INA 0030 – SERVICE INFO

Optyczne różnice rolki prowadzącej 532 0138 10

Nr LuK: 532 0138 10

Fot.1: 532 0138 10 – stara wersja Fot. 2: 532 0138 10 – nowa wersja

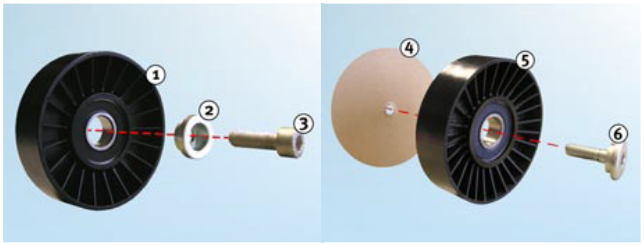
W wyniku prac mających na celu nieustanne udoskonalanie naszych produktów, zmodyfikowano rolkę prowadzącą 532 0138 10. To wydanie Service-Info pokazuje optyczne różnice pomiędzy starą a nową wersją .

Cechy optyczne: starej wersji (Fot 1):

1. Rolka „stara wersja“
2. Podkładka
3. Śruba mocująca

Cechy optyczne: nowej wersji (Fot 2):

4. Dysk kartonowy(zabezpieczenie śrub – musi zostać usunięty przed montażem)
5. Rolka „nowa wersja“
6. Śruba mocująca z integrowaną podkładką
